**Conseil économique et social**

**Forum mondial de l'harmonisation
des Règlements concernant les véhicules****Groupe de travail des dispositions générales de sécurité****108^e session**

Règlement n° 39 (Indicateur de vitesse)**Proposition de projet de série 01 d'amendements
au Règlement n° 39 (Indicateur de vitesse)****Communication de l'expert de la Fédération internationale
de l'automobile***

Modèle A

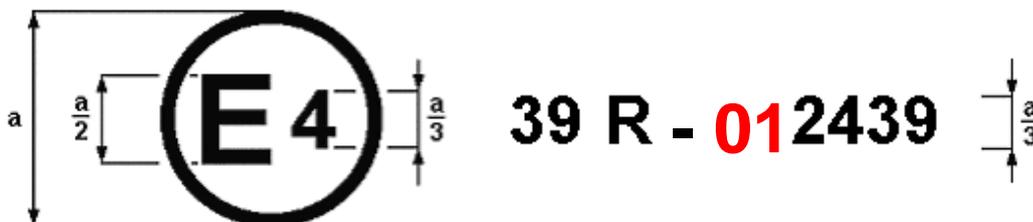
La marque d'homologation ci-dessus, apposée sur un véhicule, indique que le type de ce véhicule a été homologué aux Pays-Bas (E4), en application du Règlement n° 39. Le numéro d'homologation indique que l'homologation a été accordée conformément aux prescriptions du Règlement n° 39 ~~dans sa forme initiale~~ **modifié par la série 01 d'amendements**.

Modèle B

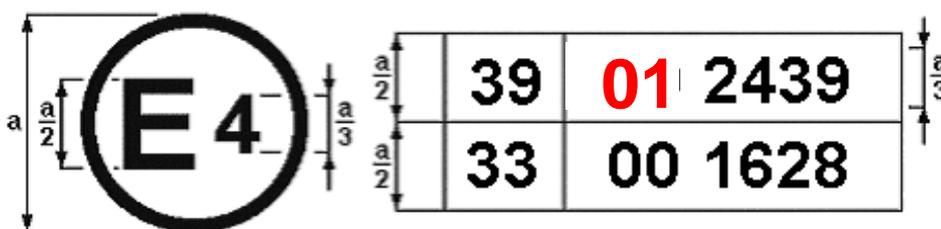
La marque d'homologation ci-dessus, apposée sur un véhicule, indique que le type de ce véhicule a été homologué aux Pays-Bas (E4), en application des Règlements n°s 39 et 33¹. Les numéros d'homologation indiquent qu'aux dates auxquelles les homologations respectives ont été accordées, les Règlements n°s 39 ~~et 33~~ **avait été modifié par la série 01 d'amendements et le Règlement n° 33** étaient encore sous ~~leur~~ sa forme initiale.
